○防衛省告示第六十七号

飛行場及び航空保安施設の設置及び管理の基準に関する訓令（昭和三十三年防衛庁訓令第百五号）第十条の規定に基づき、浜松飛行場の施設について次のとおり告示する。

○防衛省告示第六十八号

飛行場及び航空保安施設の設置及び管理の基準に関する訓令（昭和三十三年防衛庁訓令第百五号）第十条の規定に基づき、岐阜飛行場の施設について次のとおり告示する。

静浜飛行場　第一図

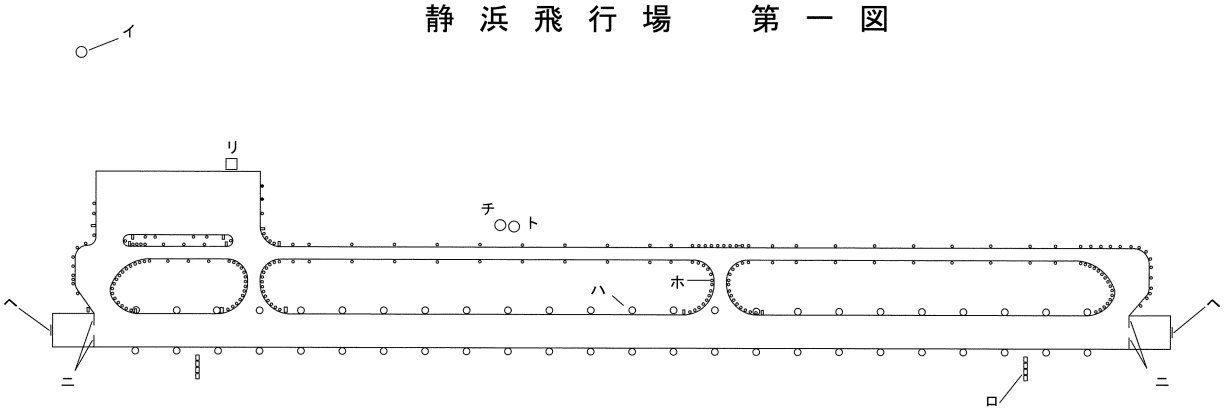
三　昭和三十五年防衛庁告示第三百三十二号の一部を次のとおり変更する。

㈠　第一項中「静岡県志太郡大井川町」を「静岡県焼津市」に改める。
